**CITTA' DI SAN SEVERO**  
**PROVINCIA DI FOGGIA**  
**AREA V URBANISTICA E ATTIVITA' PRODUTTIVE**

**OGGETTO:** Progetto di impianto eolico da realizzare nel territorio comunale di San Severo (FG), avente una potenza complessiva pari a 54 MW (ID\_VIP: 4488) - Istanza di VIA Ministeriale ex art. 23 del D.lgs. n. 152/2006 e ss.mm.ii. - Proponente: INNOGY ITALIA S.p.A. – **Parere del Comune territorialmente competente.**

Data	Scala
Gennaio 2014	
Rev.	
00	1:30.000
Cod. pratica	Cod. Elaborato
2012-0062	<b>D7.1bis</b>

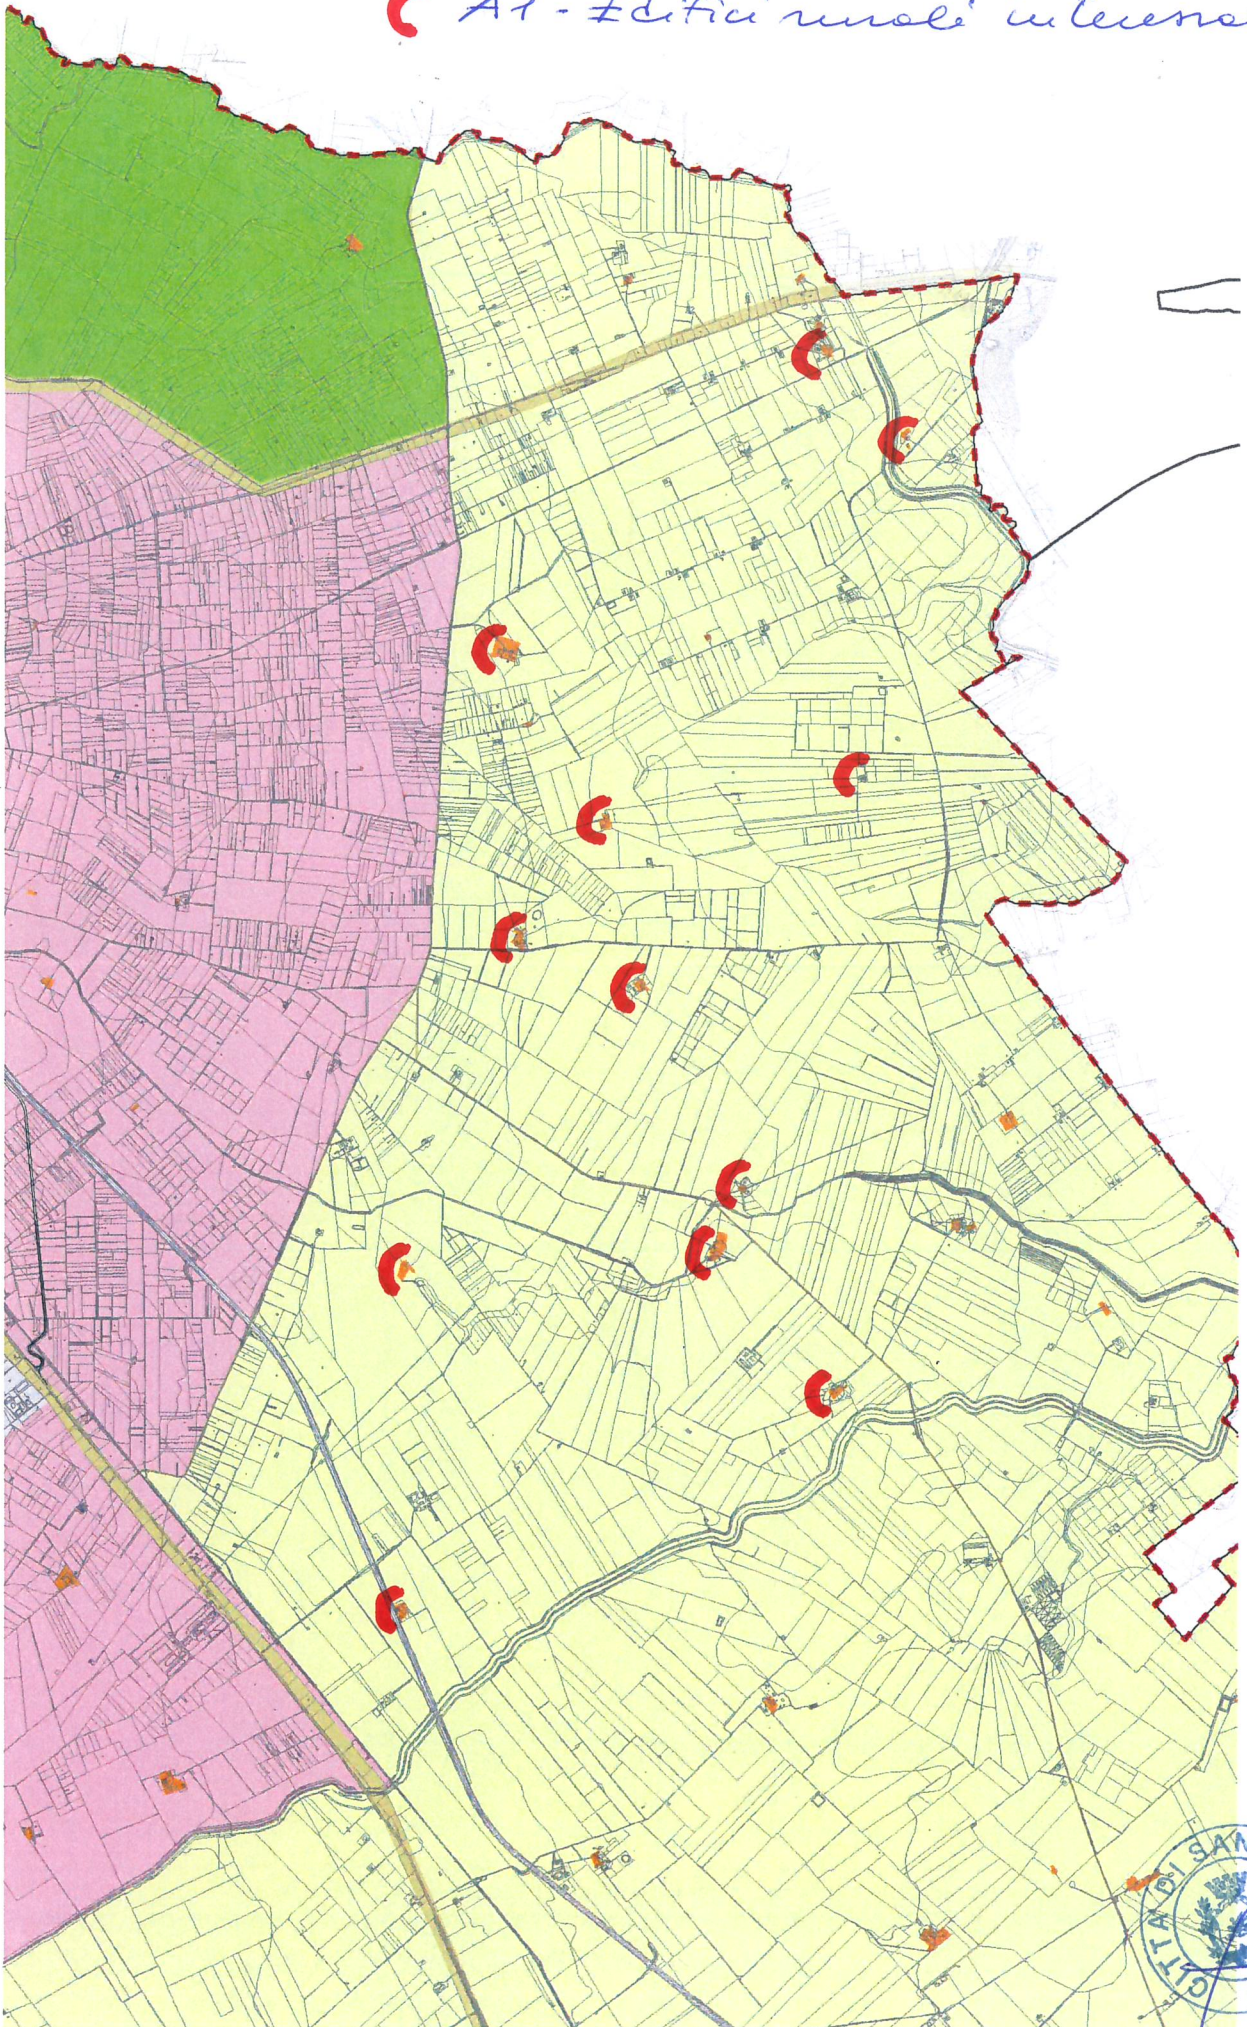
Tanto premesso, si fa presente che gli edifici di valore storico classificati "A1" ricadenti nell'area d'intervento sono riportati nella Tav. D7.1 "Carta sintetica di uso del suolo – Territorio extraurbano" del PUG (Allegato "A") e le interferenze visive determinate dagli aerogeneratori di progetto sono riportate nella planimetria allegata al presente parere (Allegato "B"), dalla quale si evince che l'angolo di visione dell'impianto eolico da tali edifici è generalmente critico (>50%); a tale criticità deve aggiungersi la presenza dell'impianto eolico realizzato dalla società Margherita s.r.l. (Autorizzazione Unica della Regione Puglia n. 34/2016) costituito da n. 9 aerogeneratori, ubicato all'interno dell'area d'intervento, nell'area compresa tra i due blocchi di aerogeneratori del progetto oggetto di valutazione.

Pertanto, tenuto conto del sistema degli edifici rurali classificati A1 presenti nell'area d'intervento (Masseria "Scoppa", Masseria "La Porta", Masseria "San Matteo", Masseria "Piro di Brancia", Masseria "Brancia", Masseria "Cupeta Palmieri", Masseria "Vallediacetto", Masseria "Mezzanone", Masseria "Posta Casone", Masseria "Praticizzo"), e della presenza diffusa nell'area d'intervento della rete dei tratturi (Tratturello "Sannicandro - Foggia", Tratturello "Ratino - Casone"), nonché della presenza dell'impianto eolico già realizzato nell'area d'intervento, si ritiene l'impianto eolico non compatibile con gli elementi di valore riconosciuti dal Piano Urbanistico Generale vigente (Tav. d7.1 del P.U.G.), in quanto lo stesso interferisce in modo diffuso con il sistema degli edifici rurali classificati A1 presenti nell'area d'intervento, sia in termini di ampiezza degli angoli di visuale tra i medesimi edifici rurali e l'impianto eolico in progetto (tenuto anche conto della presenza dell'impianto eolico già realizzato), sia in termini di interferenza visiva tra gli stessi edifici rurali; inoltre l'impianto eolico interferisce ampiamente con la rete tratturale.

Alla luce di quanto sopra riportato si esprime parere non favorevole alla realizzazione dell'impianto eolico in quanto in contrasto con la disciplina degli artt. s7.1 e s7.3 delle NTA del PUG - Parte Strutturale del Comune di San Severo e con la disciplina dell'art. p58 "Impianti per la produzione energetica" delle NTA del PUG – Parte Programmatica.
